## 新北市政府工務局 函

主旨：檢送110年8月18日召開之「新北市政府工務局與社團法人  
新北市建築師公會110年第5次建築管理法規研討會」會議  
紀錄1份，請查照並轉知所屬會員。

# 新北市政府工務局 110 年 8 月份建築管理法規研討會議提案

標準層平面圖 SCALE: N.T.S.

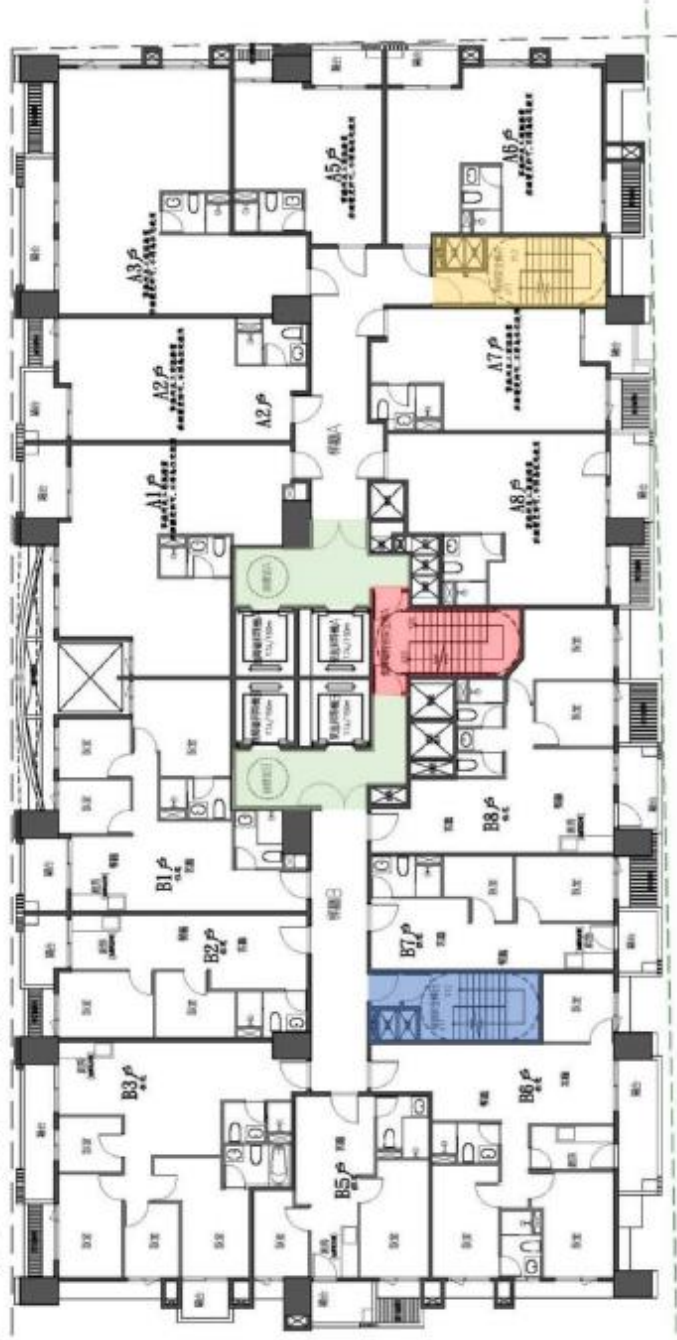
有關業經建照預審通過之建照申請案，涉及特別安全梯及陽台外飾之檢討方式，提請討論。

| 案由                        | 說明   |
|---------------------------|--|
| 1、有關各棟之第二座特別安全梯連接兩個排煙室之說明 | <p>一、依據建築技術規則(特別安全梯)之相關規定如下：</p> <ol style="list-style-type: none"><li>1、依建築技術規則 97 條第一項第三款規定：「三、特別安全梯之構造：…(三)自室內通陽臺或進入排煙室之出入口，應裝設具有一小時以上防火時效及半小時以上阻熱性之防火門，自陽臺或排煙室進入樓梯間之出入口應裝設具有半小時以上防火時效之防火門。…」。</li><li>2、依建築技術規則 97 條第三項規定：「建築物各棟設置之安全梯，應至少有一座於各樓層僅設一處出入口且不得直接連接居室。」。</li><li>3、依建築技術規則 97-1 條規定：「特別安全梯不得經由他座特別安全梯之排煙室或陽臺進入。」。</li><li>4、依建築技術規則規定 107 條第一項第一款第 3 目規定：「緊急用昇降機之…(三)出入口應為具有一小時以上防火時效之防火門。除開向特別安全梯外，限設一處，且不得直接連接居室。…」。</li></ol> <p>二、本案依上開規定檢討說明如下：</p> <p>本案屬高層建築，依規定需設置兩座以上直通樓梯通達避難層，經檢討本案實設三座特別安全梯，已有二座各自僅設一處出入口且未直接連接居室，另其中一座特別安全梯擬設置兩個出入口(並具有一小時防火時效之防火門作為防火區隔)且分別連接單獨之排煙室，經檢討均符合上開之特別安全梯相關規定，檢討圖說詳附件(一)。</p> <p>三、本案已於 110 年 6 月 21 日經「建照執造預審」審核核定。詳新北工建字第 1100988846 號核定函。</p> |

案由:有關各棟之第二座特別安全梯連接兩個排煙室之說明:

本案經檢討特別安全梯(A)、(B)、(C)均符合下列規定:(說明檢討詳有關各棟之第二座特別安全梯連接兩個排煙室之說明提案討論單)。

- 一、本案就特別安全梯連接 2 處排煙室一節，尚涉及消防法令及救災需求，應循內政部營建署之解釋認定為宜，俟營建署函復內容，再予轉知。
- 二、陽台外緣涉及裝飾構造物一節，請轉知設計建築師循程序補辦預審程序。

# 4-2 各層平面圖

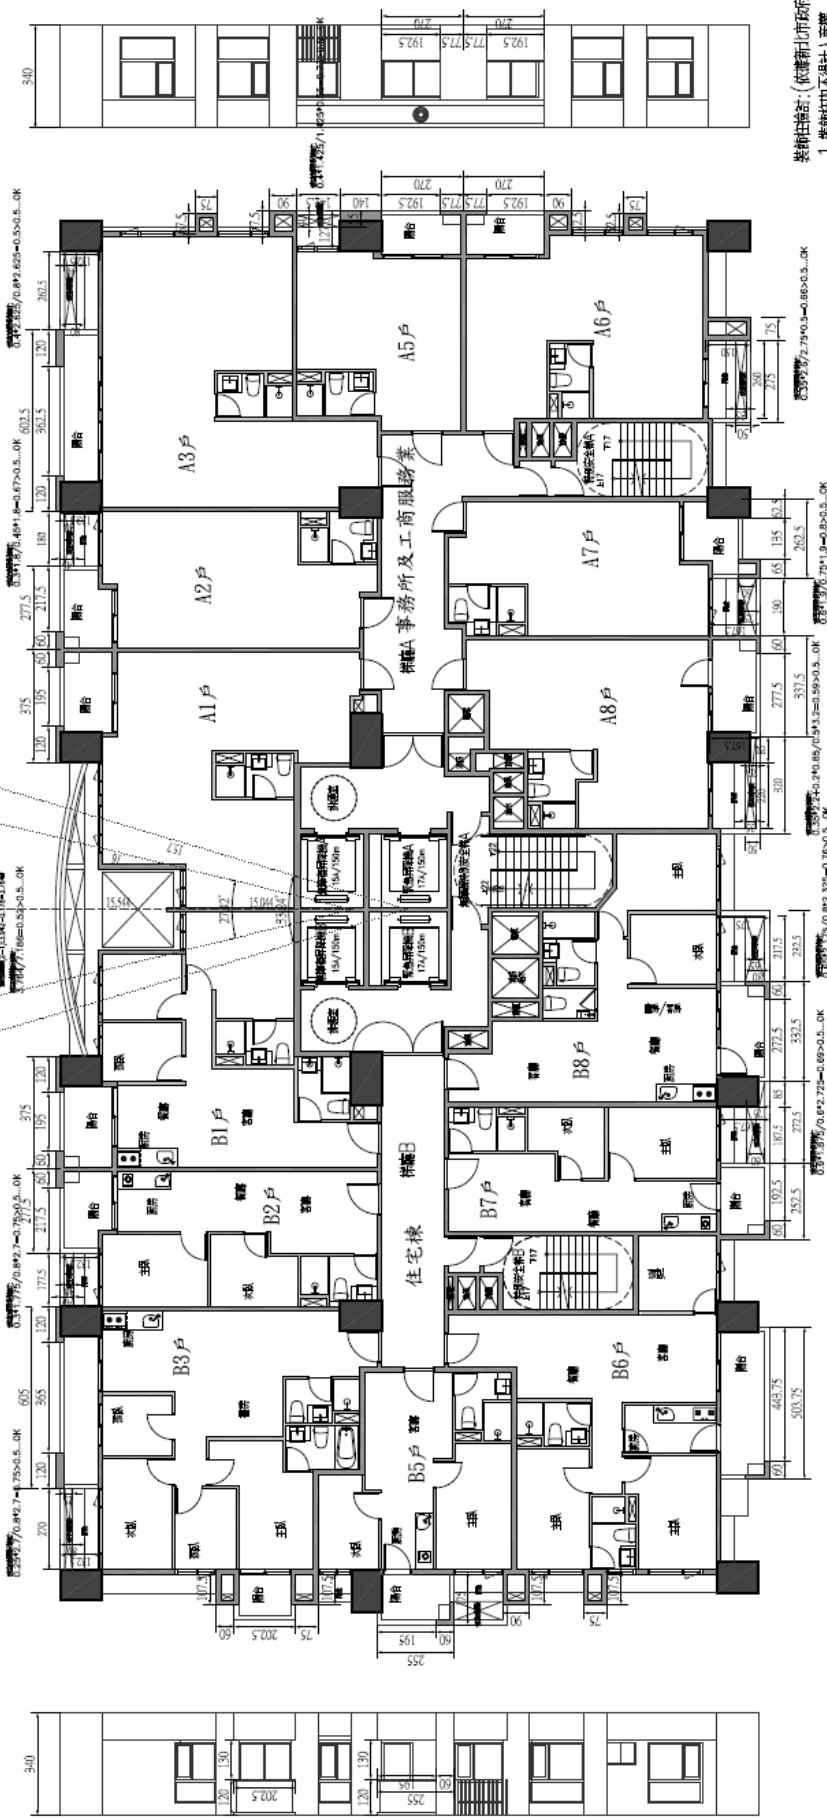
| 5      | 陽台外緣裝飾性構造物請依規定檢討。   |

依據新北市建築物隔台外牆裝飾柱透空格柵審查原則  
 原則二：隔台及露台外牆應設置1/2以上透空，且不得小於1.2M  
 檢討：A5, A6 戶隔台...OK  
 原則三：透空格柵應為金屬材質，其透空率應達2/3以上  
 檢討：A5, A6 戶隔台無透空格柵...OK

依據新北市建築物隔台外牆裝飾柱透空格柵審查原則  
 原則二：隔台及露台外牆應設置1/2以上透空，且不得小於1.2M  
 檢討：A1, A2, A3, B1, B2, B3 戶隔台...OK  
 原則三：透空格柵應為金屬材質，其透空率應達2/3以上  
 檢討：A1, A2, A3, B1, B2, B3 戶隔台無透空格柵...OK

裝飾柱檢討：(依據新北市行政工業局建築師專業意見)  
 1. 裝飾柱不得計入建築...OK  
 2. 內牆以RC牆面且不得開口，外牆以RC牆面...OK

| 項目 | 科審意見                                | 修正情形                             | 頁數      |
|----|-------------------------------------|----------------------------------|---------|
| 5  | 陽台外緣裝飾性構造物請依規定檢討。                   | 已補檢討式，均符合規定                      | P53     |
